TRANSFORMATION DE LA TRIBUNE DES RIVES DU LAC Pôle d'activités jeunesse

RAPPORT DU COLLÈGE D'EXPERTS

Synthèse de l'atelier intermédiaire
du 7 décembre 2023

Atelier A - Gailing Rickling Architectes sàrl / Société coopérative 2401

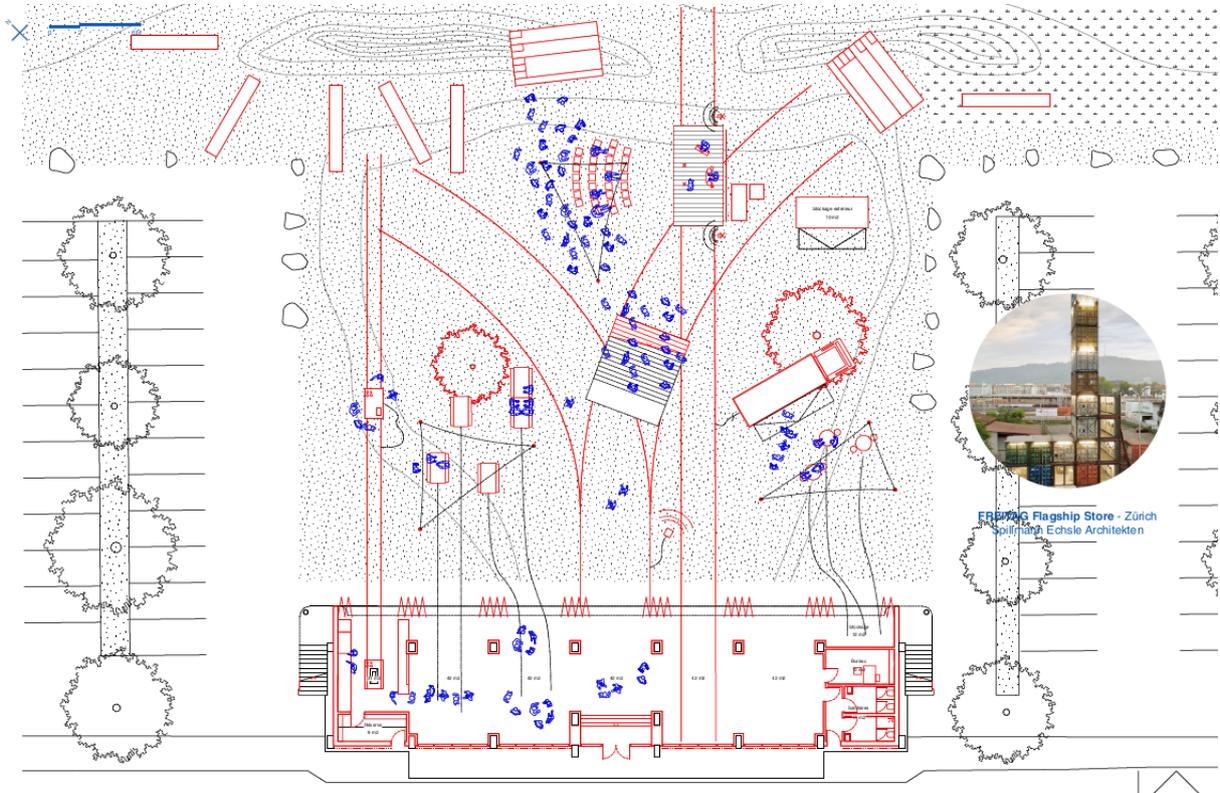
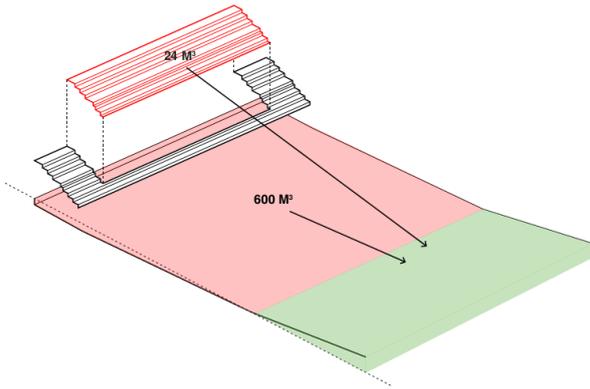
Le collège d'experts relève le parti pris d'avoir détaché l'extension de la tribune existante. Cette option a le mérite d'être franche, mais le collège d'experts s'interroge sur taille de cette nouvelle construction, sur le rapport entre le nouveau et l'existant tous en reconnaissant l'économie de moyens qui en résulte.

Concernant les accès, le collège d'experts observe un double langage, entre la cour centrale de distribution qui permet également des accès dans un sens parallèle aux constructions et une circulation perpendiculaire en direction du parc des Rives. Ce deuxième axe se prolonge vers l'avenue de l'Hippodrome pour devenir un simple accès de livraison et cela apporte plus de confusions que de réponses. Selon le collège d'experts, le principe des accès devrait être clarifié ainsi que les proportions de la cour intérieure. La hiérarchie générale des espaces extérieurs et des accès doit être ainsi ré-éclairée.

Concernant l'usage de la tribune, le collège d'experts trouve dommage de ne pas lui offrir une fonction programmatique. Evoquer le grand paysage ou proposer cet espace comme une trace du passé n'apporte pas de réelle plus-value pour l'usage du lieu. Le fait de réactiver l'accès historique à la tribune devrait amener à plus qu'à un simple jardin. La scène extérieure rapportée sur le pavillon, en référence à l'ancienne tribune des juges, tient plus pour l'instant d'une anecdote que d'une réponse pour un usage renouvelé et assumé.

Pour la répartition du programme, le collège d'experts s'interroge de savoir si les fonctions sont aux bons endroits. Exemple à l'appui avec les deux blocs sanitaires et bureaux du pavillon qui semblent plutôt perturber les flux entre les différentes fonctions. En complément des remarques concernant l'usage de la tribune, le collège d'experts invite le candidat à revoir la répartition du programme entre la parties publiques (repas, accueil expression artistique) et les fonctions plus « protégées ».

Le collège d'experts invite l'équipe à présenter les intentions pour les espaces extérieurs de manière à comprendre leurs usages pendant les diverses saisons, autant par les usagers du Pôle d'activités jeunesse que par les autres usagers du parc des Rives.

Atelier B - Localarchitecture / Bernard & Forestier

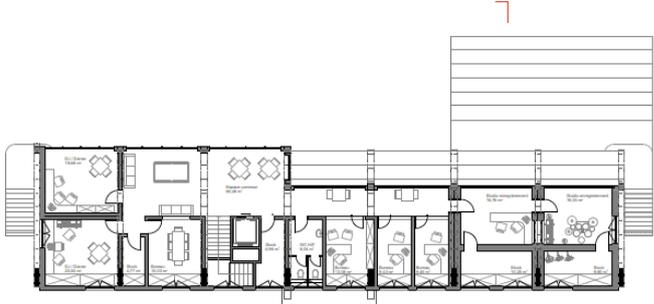
Concernant la substance historique du bâtiment, le collège d'experts comprend l'approche maximaliste qui propose d'optimiser les surfaces de développement tout en gardant la lisibilité de l'objet d'origine, mais émet des réserves sur les réponses architecturales qui en découlent. La façade côté lac qui a été présentée n'en permet qu'une lecture limitée et la façade côté rue semble confuse avec son revêtement métallique, sa réelle transparence et un balcon rapporté qui ne semble pas apporter de réelle plus-value. Le traitement architectural devra être clarifié en veillant à la composition de l'ensemble et à l'accompagnement de la symétrie de l'ouvrage actuel.

Concernant le programme, le candidat a reconnu le caractère généreux (trop) de son projet en terme de surfaces et de mise en œuvre. Pour le collège d'experts, ce point pourra être affiné dans la suite du processus en simplifiant la coupe et le dernier étage qui semble plutôt compliqué et complexe à mettre en œuvre avec plusieurs retraits, une coursive, un balcon et une terrasse.

Pour le fonctionnement, la séparation entre le niveau inférieur et les étages supérieurs ne convainc pas le collège d'experts et une circulation intérieure avec un accès PMR est nécessaire. La répartition du programme sur 3 niveaux est questionnée, car compliquée à l'usage. Le candidat doit en tenir compte dans le développement du projet.

Le caractère débordant des extérieurs, pour faire face au côté monumental du site est apprécié.

Le collège d'experts invite l'équipe à présenter les intentions pour les espaces extérieurs de manière à comprendre leurs usages pendant les diverses saisons, autant par les usagers du Pôle d'activités jeunesse que par les autres usagers du parc des Rives.

Atelier C - Atelier d'architecture Wyss Iuliano Sàrl / RLJ.ingéneurs conseils sa

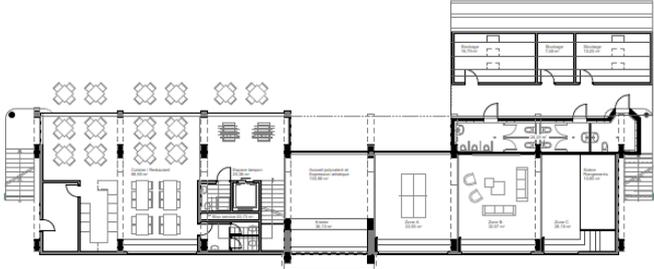
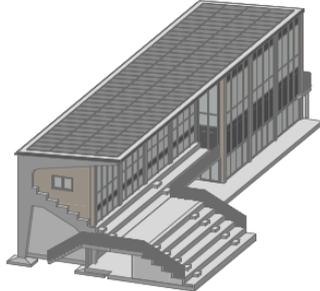
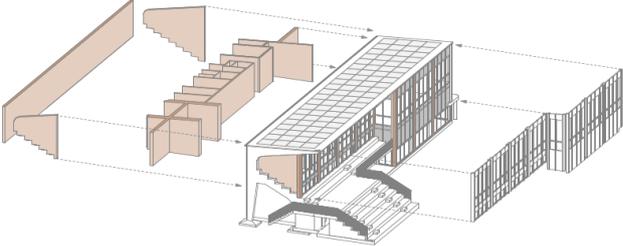
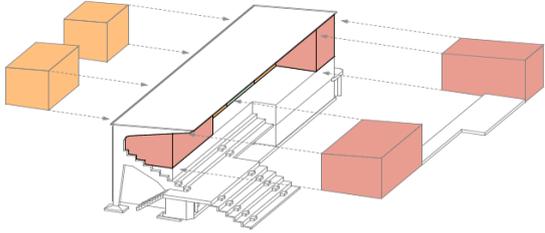
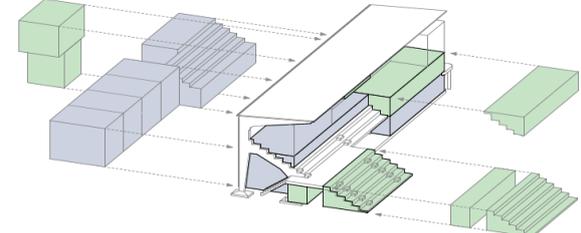
Concernant la lecture de la structure existante, l'économie des moyens imaginée et les contraintes techniques retenues par le candidat ont pris l'ascendant sur le parti conceptuel de la première intention. Le projet est certes plus simple, mais a perdu la notion d'un assemblage de boîtes évoqué dans le dossier de départ. Si le collège d'experts peut comprendre le parti pris, il trouve que les réponses architecturales en découlant ne sont pas judicieuses, notamment le fait d'aller toucher la toiture ou de ne laisser qu'une simple empreinte des gradins aux deux extrémités du bâtiment. Une lecture plus indépendante entre l'ancien et le nouveau avec un éventuel retrait de l'enveloppe devraient être envisagée par le candidat dans le développement du projet.

Concernant les hauteurs d'étages de 4,30m, le collège d'experts ne trouve pas que cela offre une plus-value, surtout au deuxième étage qui propose une multitude de petits espaces de moins de 20m².

Concernant le traitement architectural des façades, les ouvertures proposées à l'étage, côté rue et latéralement, sont étrangères au caractère monumental du bâtiment existant, les fenêtres proposées révélant un caractère domestique inapproprié à l'objet. Le collège d'experts invite le candidat à les supprimer et à tirer profit du bandeau vitré situé du côté lac en retravaillant la disposition des espaces.

Le collège d'experts invite l'équipe à présenter les intentions pour les espaces extérieurs de manière à comprendre leurs usages pendant les diverses saisons, autant par les usagers du Pôle d'activités jeunesse que par les autres usagers du parc des Rives.

Atelier A - Gailing Rickling Architectes sàrl / Société coopérative 2401

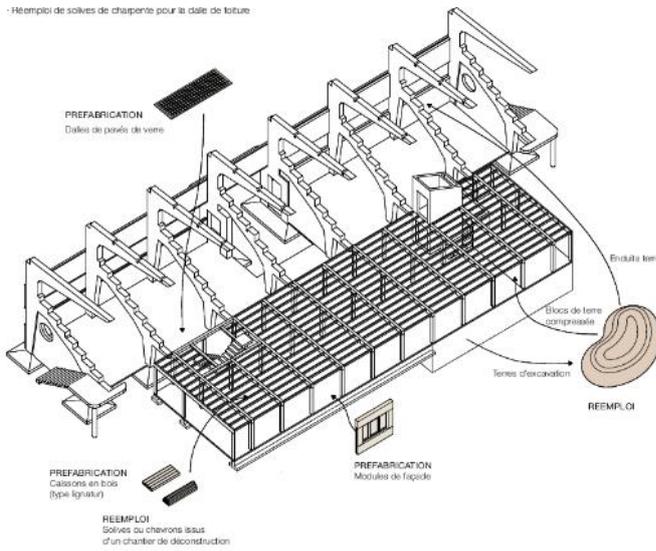
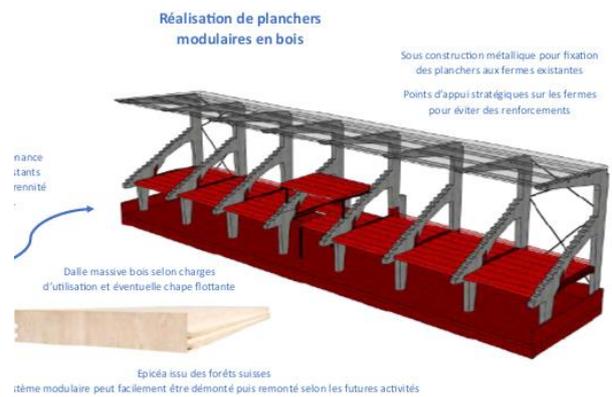
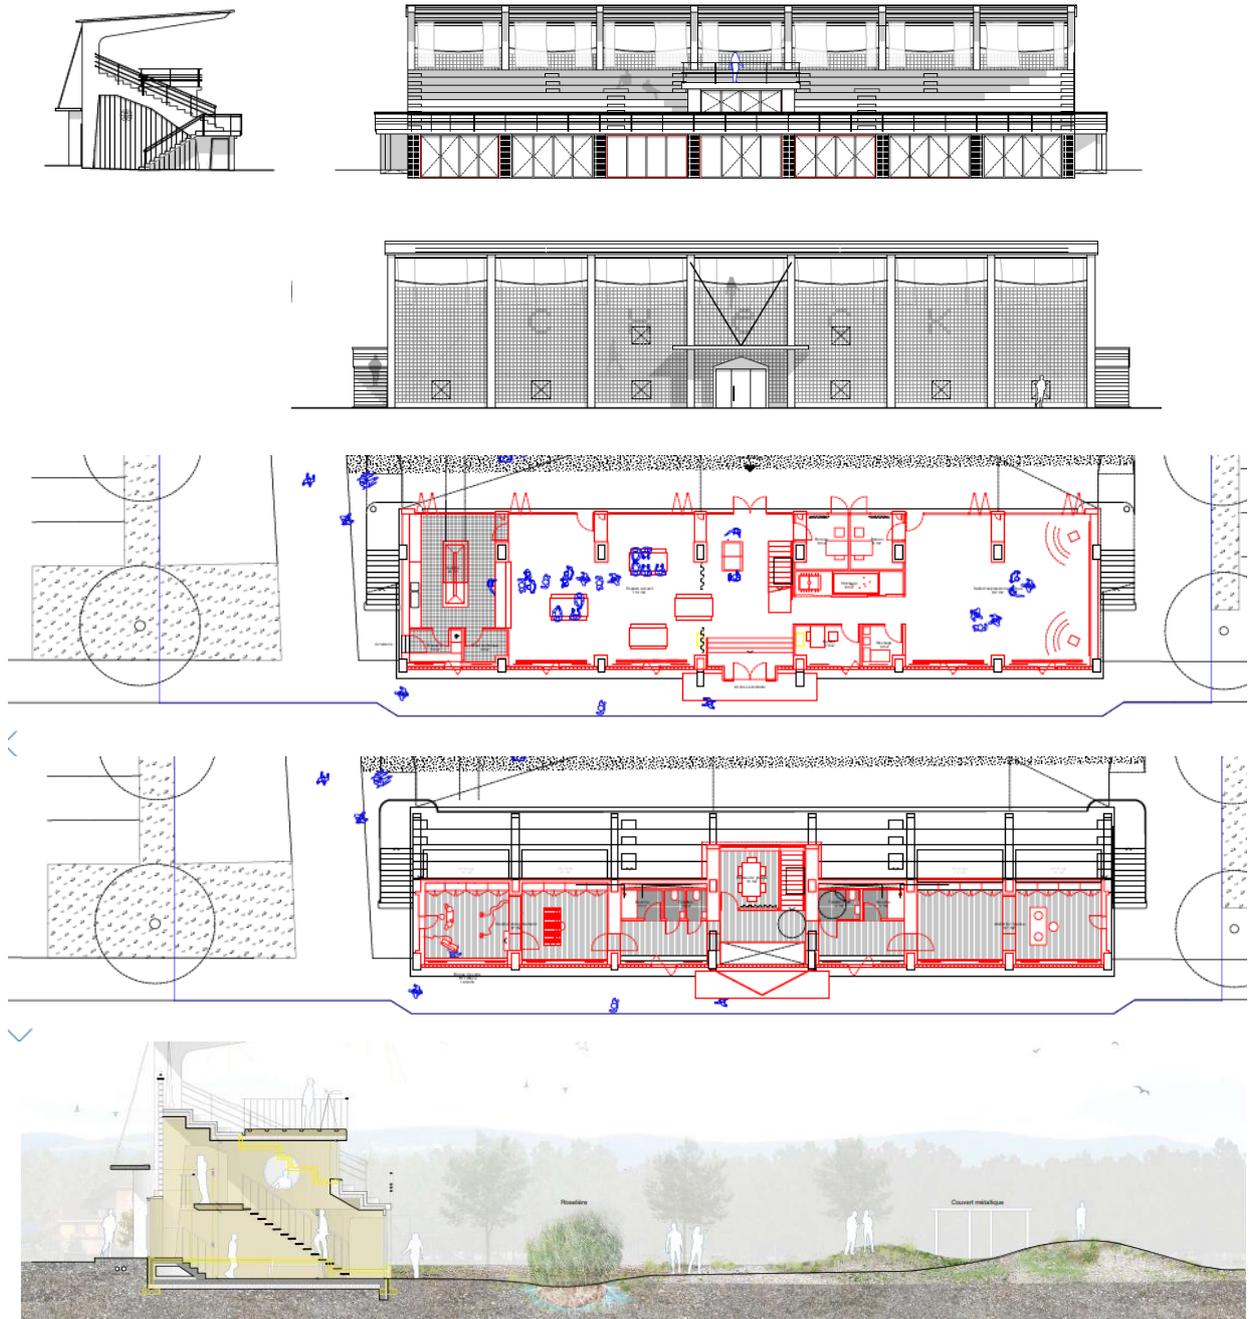
Le collège d'experts apprécie la proposition qui vient principalement du parti pris de compléter le bâtiment existant avec un volume à l'échelle, simple et performant, pouvant s'enrichir d'un usage supplémentaire en partie supérieure (gradins, terrasse, scène). Dans ce travail de rééquilibrage avec l'existant et de volonté d'aller vers une recherche d'économie de moyens, différents points semblent encore dissonants entre parti et réponses architecturales.

Le volume proposé en sous-sol semble totalement étranger à l'approche architecturale minimale proposée. Quitte à réduire légèrement certaines surfaces ou à réduire le nombre de sanitaires, le projet gagnerait en cohérence en renonçant à cette excavation.

La proportion et le rôle des différents accès ne semblent pas encore très clair : une entrée sur rue généreuse et attractive réduite quelque peu abruptement de moitié en direction du parc. Il conviendrait de préciser la hiérarchie de ces différentes accessibilités avec les équipes éducatives.

Les volumes des deux sorties en toiture sont très conséquents. Pour l'expression architecturale globale comme pour le cadre scénique, leurs présences sont perçues de façon incongrue. Il semble également nécessaire de re-questionner la position des deux circulations verticales. La solution proposée au rendu intermédiaire, soit perpendiculairement aux gradins et sous la toiture existante, semblait plus adéquate.

L'expression quelque peu rigide de façades du nouveau volume demanderait à être affinée.

Pour les extérieurs, le projet propose un traitement composé de massifs arbustifs denses en pourtour des constructions et en défini ainsi son usage. Ces aménagements ainsi que le dessin de la zone de rencontre devront être développés avec la collaboration d'un paysagiste.

Atelier C - Atelier d'architecture Wyss Iuliano Sàrl / RLJ.ingéneurs conseils sa

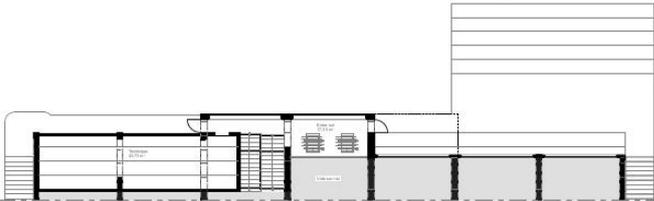
Pour le collège d'experts, l'importance qui a été apportée au réglage du plan et à la répartition du programme a clairement pris le pas sur le maintien de la substance historique du bâtiment. Dans ce sens, la tribune devient plus un problème qu'il faut résoudre qu'un élément de composition. La façade Nord illustre bien cette dualité, car on lit clairement trois niveaux de référence alors que le projet en propose deux.

Si le travail sur la façade sud renforce la trace de la structure originelle, en revanche celui de la façade très perturbée nord n'en révèle plus la lecture d'origine. Sur cette façade, l'introduction d'une matérialité différente (cadres minéraux) est mal comprise du collège d'expert.

Les surfaces excédentaires ne sont pas un problème en soi, mais confrontés à l'économie de moyens demandées dans le cahier des charges, elles questionnent le collège d'experts. La résultante produit un projet probablement trop grand et vraisemblablement plus cher.
